ENQUETE PUBLIQUE

AUTORISATION ENVIRONNEMENTALE

La demande du Directeur de la société FERME ÉOLIENNE DE CHAMPNIERS – LA CHAPELLE-BÂTON (SAS), pour l'installation et l'exploitation d'un parc éolien composé de 3 éoliennes et un poste de livraison, activité soumise à la réglementation des installations classées pour la protection de l'environnement.

CONCLUSION ET AVIS MOTIVÉ

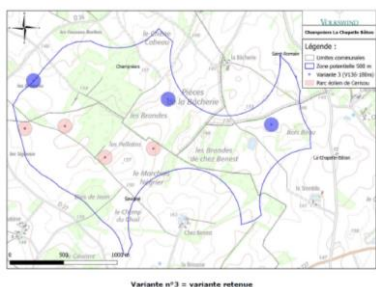
Le projet se positionne comme étant une extension du « parc du Cerisou » sur la commune de SAVIGNÉ, parc qui comprend 8 éoliennes disposées en deux groupes de quatre. Seul le groupe de 4 situé le plus au Nord est concerné.

Cette manière de présenter le projet est acceptable sur le plan implantation mais l'est moins d'un point de vue réalisation car le projet est présenté par une autre société et qu'il sera nécessaire de réaliser un raccordement sur un poste source (aujourd'hui non défini).

L'éolienne E3 survole la zone d'effet lisière à une distance inférieure à 50 m, ce qui est très faible au regard des recommandations EUROBATS. Un déplacement de cette éolienne (vers le Nord-Est) paraît possible mais les pales risquent de survoler la commune voisine de SAINT-ROMAIN.

Entre supprimer cette éolienne E3 qui remet en cause le projet, des bridages qui impacte la production et un déplacement qui ne la rapproche pas du village de « La Bacherie », je propose de retenir le déplacement.

- 1) Déplacer l'éolienne E3 vers le Nord-Est pour augmenter l'effet de lisière tout en restant sur la commune de LA CHAPELLE-BÂTON.**
- 2) Déplacer l'éolienne E01 vers l'Est ou vers le Sud-Est pour éviter que le périmètre des 180 m (chute de l'éolienne) ait un impact sur la RD36 (voir mon analyse de l'étude de dangers).**
